SOPRINTENDENZA SPECIALE PER IL PIANO NAZIONALE  
DI RIPRESA E RESILIENZA

*Oggetto:* [ID\_VIP: 9392] **PROVINCIA DI SASSARI (comuni di Tergu, Nulvi, Sedini, Chiaramonti, Ploaghe e Codrongianos) - Progetto di ammodernamento complessivo ("repowering") del "PARCO EOLICO NULVI TERGU" esistente da 29,75 MW in un parco con potenza totale finale pari a 99 MW ed opere connesse ed infrastrutture indispensabili - Progetto Definitivo.**  
Procedura riferita al Decreto legislativo n. 152 del 2006 – VIA (art. 23 – PNIEC)  
Proponente: FRI-EL ANGLONA S.r.l.  
Parere tecnico istruttorio della Soprintendenza speciale per il PNRR.

21e23e30/08/2023

(da Planimetria con sezioni trasversali e longitudinali – Stazione elettrica di condivisione, n. 224308\_D\_D\_0277\_00, particolare)

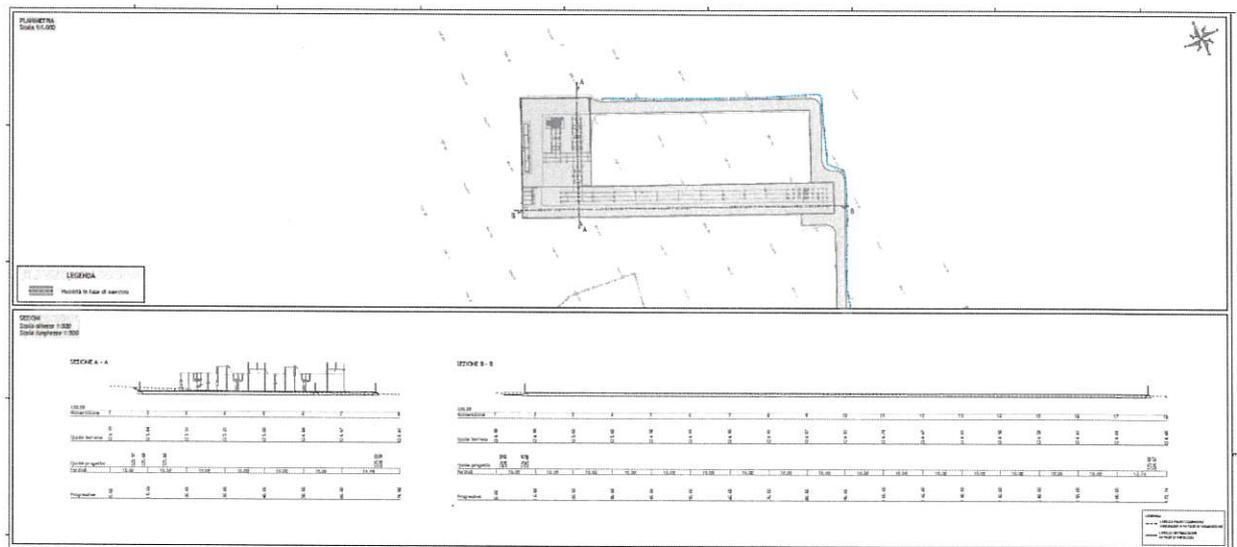
Nel merito della predetta "stazione elettrica di condivisione 150 kV", codesta Soprintendenza ABAP vorrà tenere conto, altresì, degli elaborati progettuali nn. 307, 308 e 309 e di quanto analogamente previsto dai progetti in fase di VIA di competenza statale e denominati "Impianto eolico SU SASSITTU" (procedura

(da *Carta del potenziale archeologico*, elaborato n. 224308-D-D-0405-00, con relativa legenda, rappresentazione delle evidenze archeologiche presenti nel più immediato intorno del progetto industriale in esame)

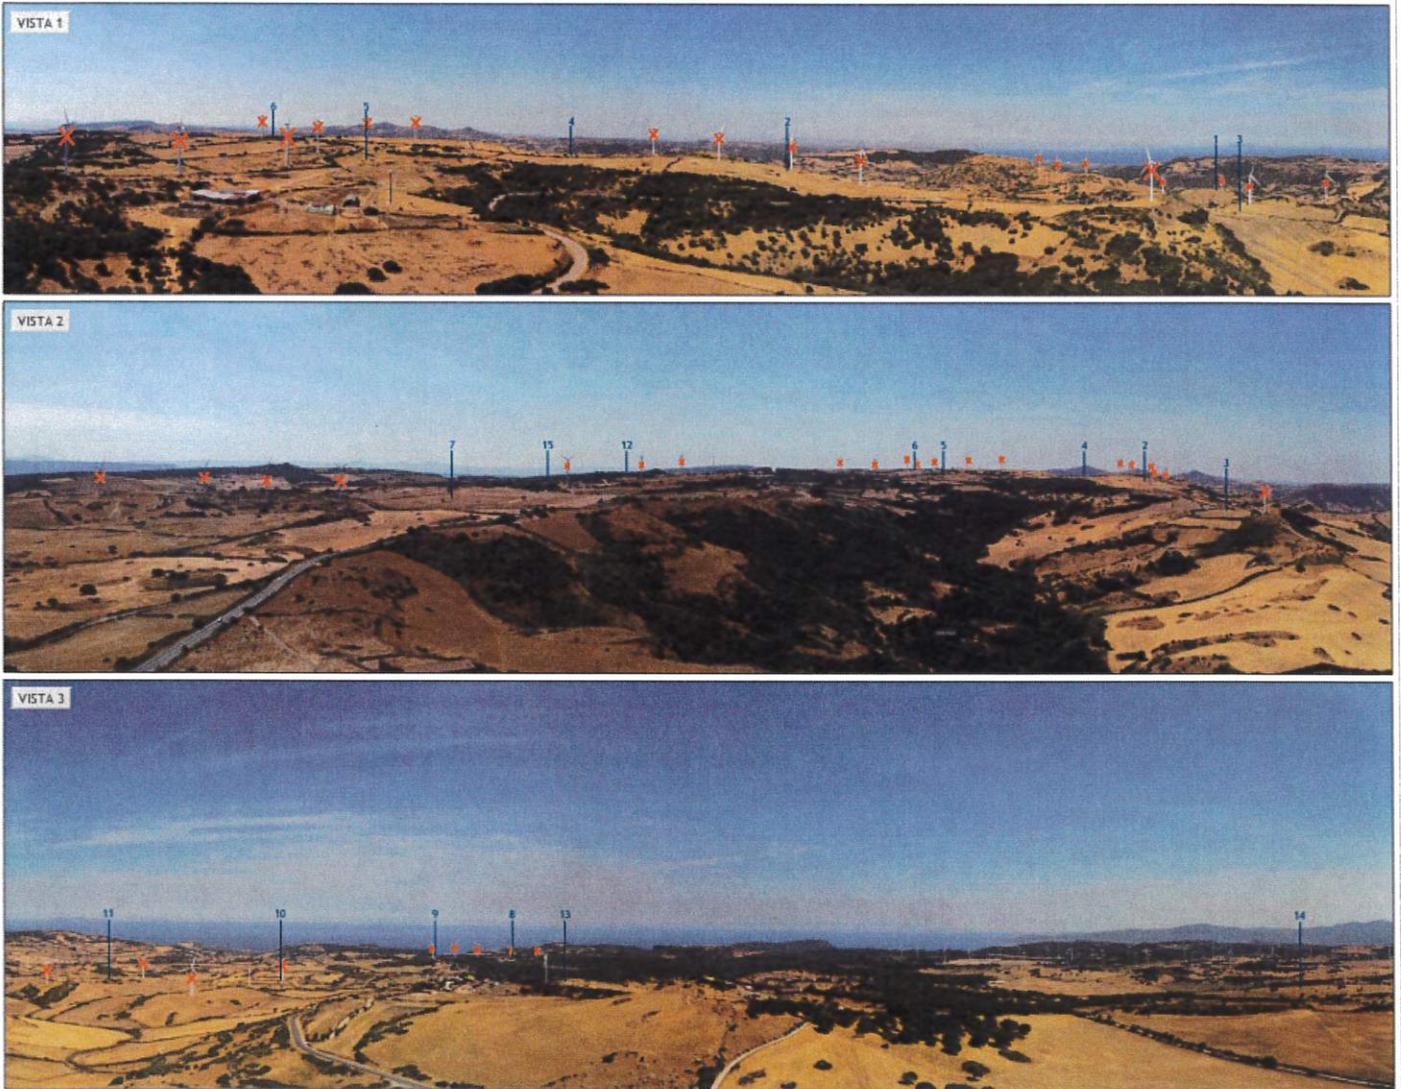
**CONSIDERATO** che la Soprintendenza Archeologia, belle arti e paesaggio per le province di Sassari e Nuoro, con il parere endoprocedimentale del 20/07/2023 (Allegato n. 1), riporta che “... Si rileva inoltre che in base a quanto evidenziato nella *Relazione sulla massima gittata elementi rotanti (224308\_D\_R\_0327\_00)* la distanza indicativa che può essere raggiunta dalla pala di un generatore del tipo in progetto, che si distacchi dal mozzo, sia di circa 178,02 m: i nuraghi *Elighe Entosu* [nota della Soprintendenza speciale per il PNRR: posto a 150 m dal WTG NEW 07], *Cannas* [nota della Soprintendenza speciale per il PNRR: posto a 180 m dal WTG NEW 13] e *Columbos* [nota della Soprintendenza speciale per il PNRR: posto a 100 m dal WTG NEW 15], sono localizzati quindi entro questa distanza dagli aerogeneratori più prossimi e pertanto correrebbero il pericolo di essere danneggiati da un eventuale distacco del rotore ...”, tanto che il nuovo impianto eolico proposto in adeguamento costituisce un elemento di rischio per la conservazione e la tutela del patrimonio archeologico citato, considerando che le verifiche condotte dal Proponente individuano una gittata massima effettiva pari anche a 222,52 m (v. il medesimo elaborato sopra citato, paragrafo 2, p. 4).

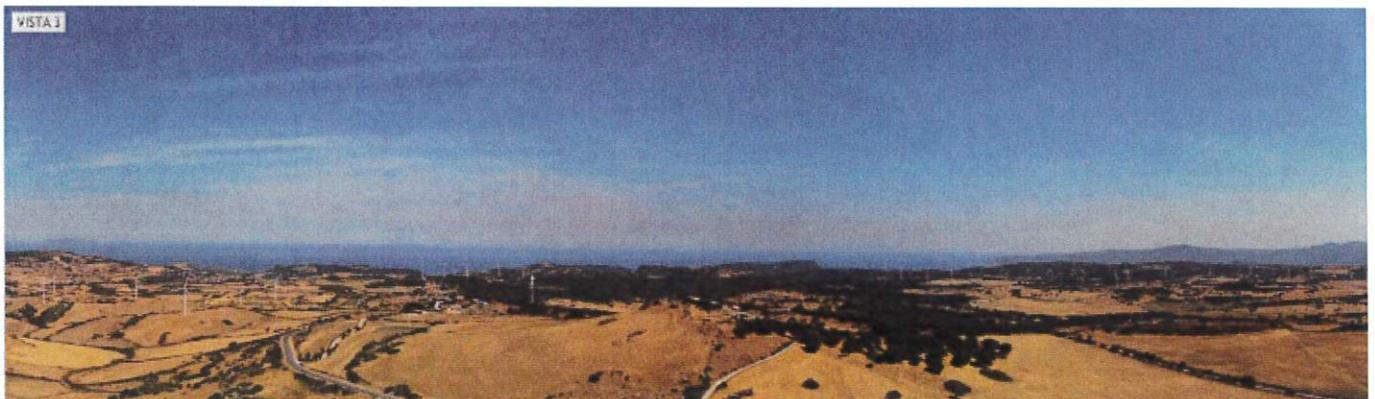
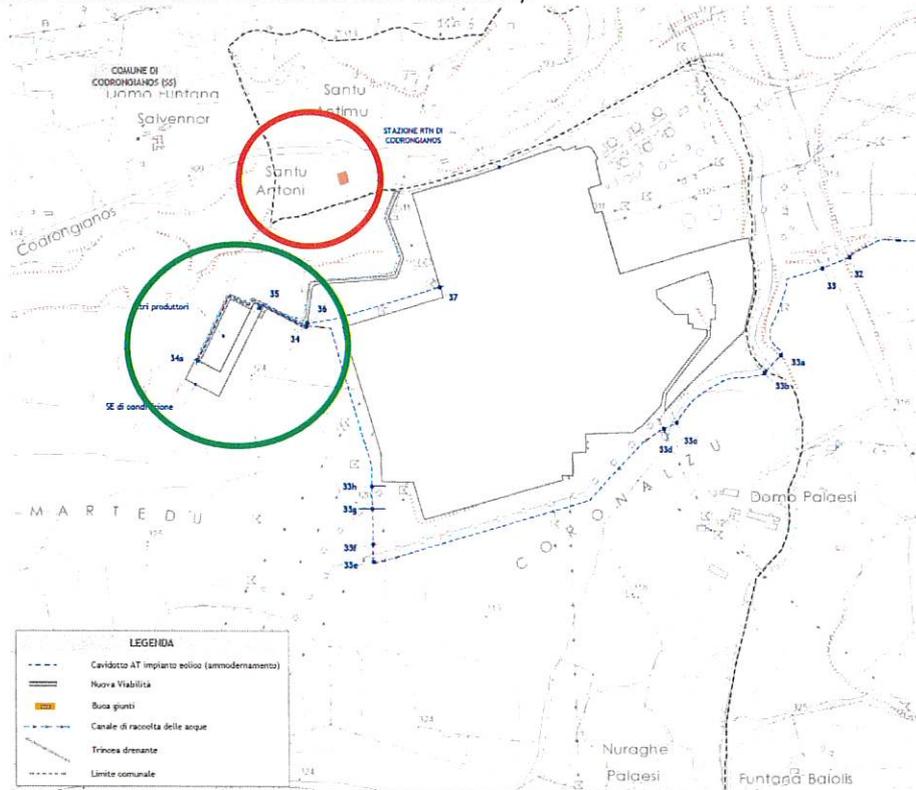
**RITENUTO**, pertanto, di non poter aderire alla verifica conclusiva condotta dal Proponente, per il quale “... le mappe di intervisibilità, basate essenzialmente sul numero di aerogeneratori visibili, evidenziano un beneficio nella realizzazione del Progetto in esame rispetto a quello esistente ...” (v. SIA, paragrafo 4.8.4, p. 183), anche per quanto di seguito riconosciuto dallo stesso Proponente “... È chiaro, tuttavia, che i nuovi aerogeneratori avranno un'altezza maggiore (da 81 m a 203 m), risultando più grandi, anche se in numero inferiore, comportando una modifica della percezione visiva, che, però, come analizzato, risulta comunque non significativa dai diversi punti di vista considerati (punteggio medio 5 su 16). Dal punto di vista qualitativo, tenuto conto dell'elaborato 224308\_D\_D\_0314 Fotoinserimenti, che riporta sia lo stato attuale (35 aerogeneratori) che quello di progetto (15 aerogeneratori), volendo confrontare la diversa percezione visiva dai punti di vista sensibili considerati, è possibile affermare che essendo il Progetto d'ammodernamento caratterizzato da aerogeneratori con un'altezza maggiore, questi risultano

Figura 17 – Stralcio della Mappa d'intervisibilità\_Progetto d'Ammodernamento  
(da *Relazione paesaggistica*, elaborato n. 224308-D-R-0313 Rev. 00, fig. 17, p. 67)

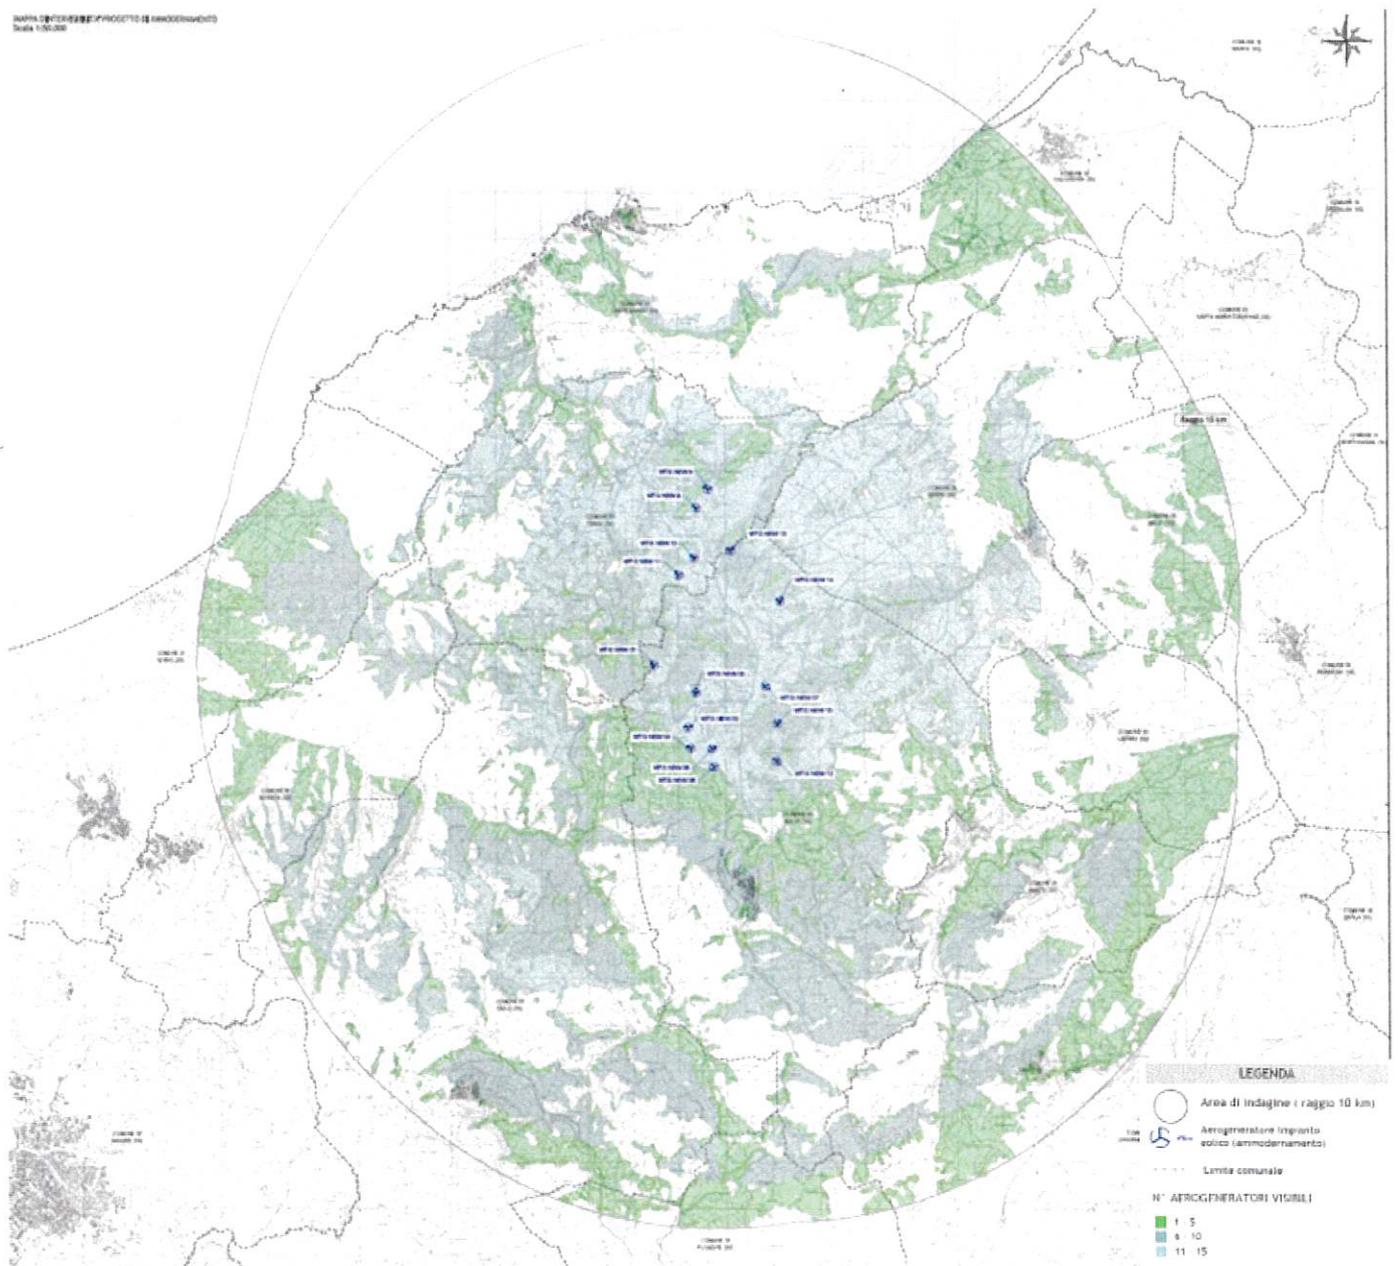
**CONSIDERATO**, pertanto, il rilevante ulteriore numero di beni culturali e paesaggistici presenti nell'area interessata (anche ristretta alla fascia di rispetto pari a 3 km), dai quali il nuovo impianto eolico (con strutture industriali alte 203 m, invece delle esistenti alte 81 m) è intervisibile, come dimostrato dalla documentazione prodotta da FRI-EL Anglona S.r.l., tanto da non consentire l'adesione alla verifica fatta dal medesimo Proponente per il quale l'effetto selva complessivo delle medesime strutture industriali sarebbe ridotto per il solo fatto che i nuovi aerogeneratori sono in numero inferiore rispetto a quelli esistenti (15, invece di 35). Quanto sopra, perché in tale valutazione non emerge quale significativo il numero massimo di aerogeneratori contemporaneamente intervisibile da uno specifico punto, quanto al contrario risulta determinante l'abnorme aumento delle dimensioni degli stessi aerogeneratori, che determina un nuovo incompatibile impatto sul patrimonio culturale e il paesaggio individuato come esistente nell'area vasta interessata. In tal senso, si vedano i fotoinserti presentati da FRI-EL Anglona S.r.l. (elaborato n. 224308-D-D-0314-00), ove in molti casi l'intervisibilità precedentemente non esistente con beni culturali viene a determinarsi con i nuovi aerogeneratori alti 203 m (v. dal Castello dei Doria, nel comune di Chiaramonti, o il Castello dei Malaspina, nel comune di Osilo):

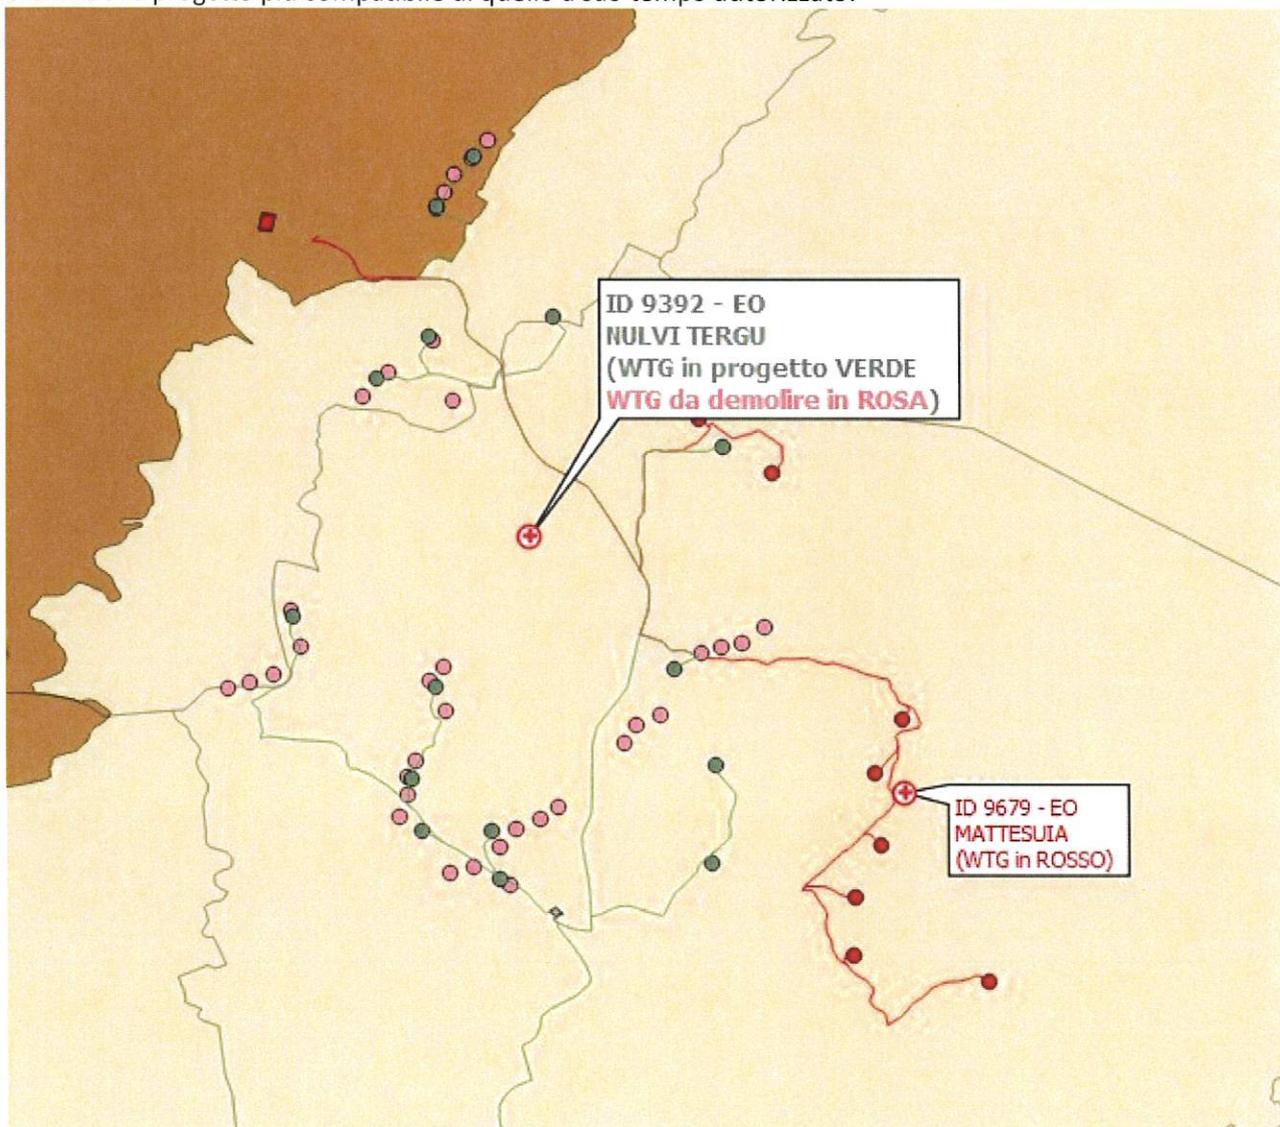
incidenze negative generate delle nuove infrastrutture industriali (v. gli aerogeneratori alti 203 m, rispetto a quelli esistenti alti 81 m – v. la *Relazione tecnica*, elaborato n. 224308-D-GR-0102, paragrafo 6.4 *Motivazione scelta progettuale*, pp. 18-19). D'altronde, il nuovo layout proposto è ben lungi dall'aver ridotto l'impegno territoriale complessivo occupato dal progetto industriale proposto con 15 aerogeneratori, rispetto ai 35 esistenti, come descritto dal Proponente per rilevare il proprio impegno a ridurre l'impatto paesaggistico complessivo e, quindi, ritenere il nuovo progetto più compatibile di quello a suo tempo autorizzato:

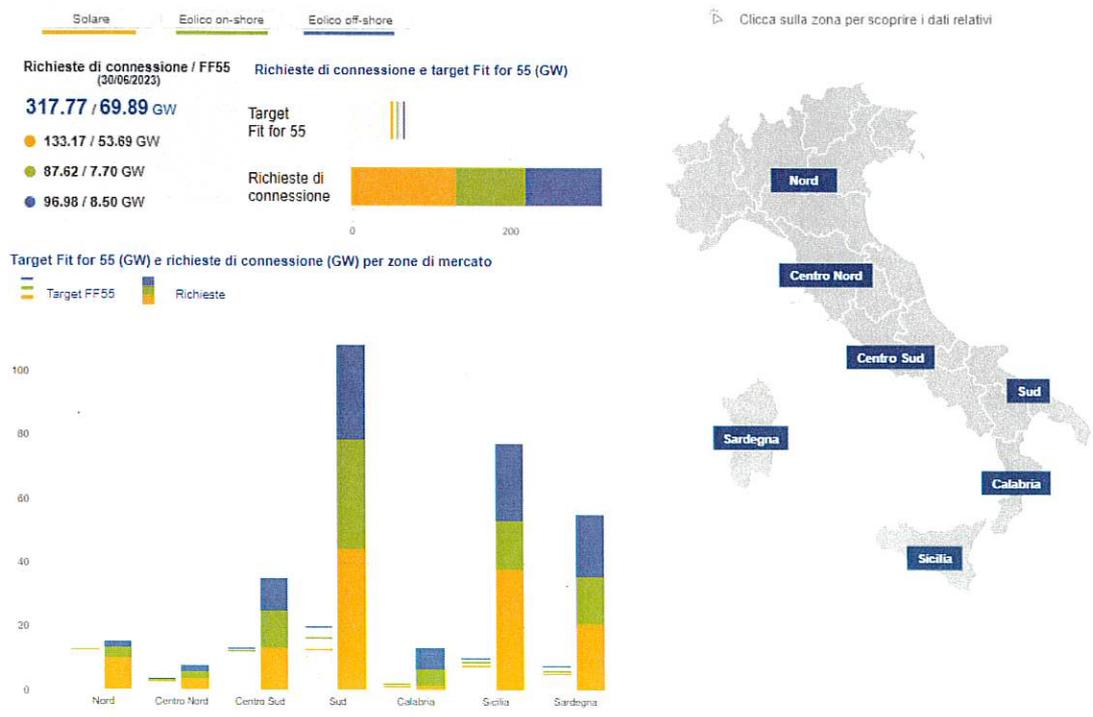
**CONSIDERATO** che rispetto agli impatti cumulativi generati dal progetto di cui trattasi (v. il parere endoprocedimentale della Soprintendenza Archeologia, belle arti e paesaggio per le province di Sassari e Nuoro del 20/07/2023 – paragrafo B.2.1.b, Allegato n. 1) si deve rilevare che il progetto in esame si colloca in una areale sardo entro il quale si sono sommate nel corso degli ultimi tempi una pluralità di proposte di nuovi impianti eolici industriali (la cui analisi cumulativa non è stata qui valutata dal Proponente), tanto da pervenire, qualora fossero tutti realizzati, ad una saturazione dell'area vasta interessata, ancora caratterizzata per la sua naturale configurazione nel senso descritto dalla Soprintendenza Archeologia, belle arti e paesaggio per le province di Sassari e Nuoro nel parere endoprocedimentale del 20/07/2023, attuando, pertanto, la sostituzione di tale paesaggio, ricco di testimonianze archeologiche ed architettoniche, come anche oggetto di tutela da parte del Piano paesaggistico regionale, con un paesaggio tipicamente industriale:
